DEPARTAMENTO DE EVALUACIÓN DE ESTUDIOS DE IMPACTO AMBIENTAL

DEIA-DEEIA-AC-0151-1012-2020

**INFORME TÉCNICO DE EVALUACIÓN DEL ESTUDIO DE IMPACTO AMBIENTAL  
DENOMINADO:**

**“VIVAI GARDENS”**

Foto 7 y 8. Fuentes hídricas ubicadas dentro del polígono del proyecto.

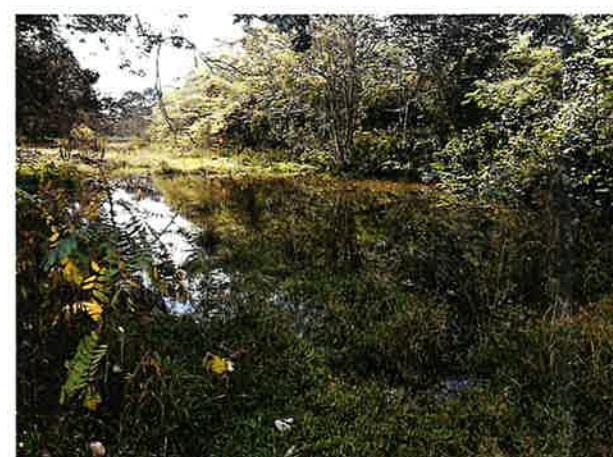
- En el terreno correspondiente al área plana de una de las fincas propuestas para el desarrollo del EsIA, se observó la presencia de zona con anegación, y también aguas que discurren en la superficie del suelo. (ver fotos 9, 10, 11 y 12).

Foto 11 y 12. Vistas de la zona con anegación.

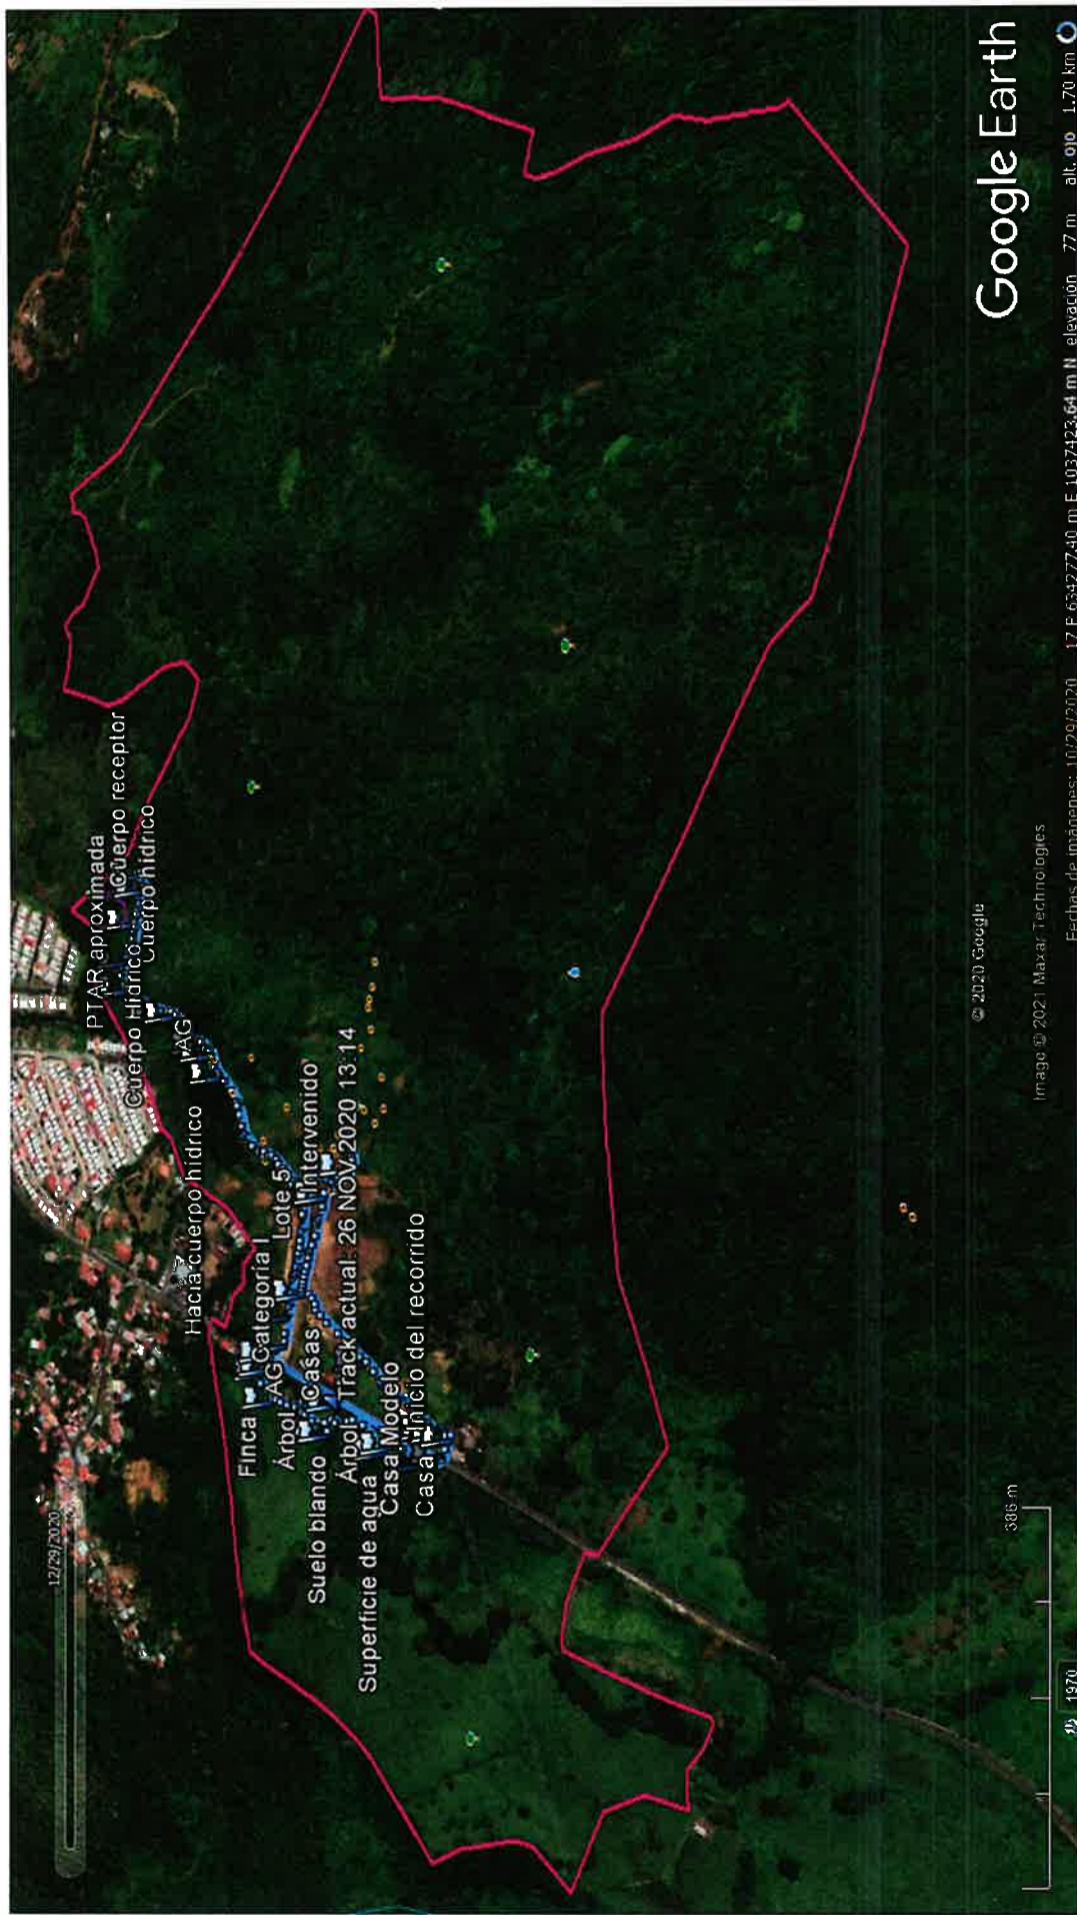
- Se observó la existencia de zona con anegación, y también aguas que discurren en la superficie del suelo del terreno del área más plana de una de las fincas propuestas para el desarrollo del EsIA.
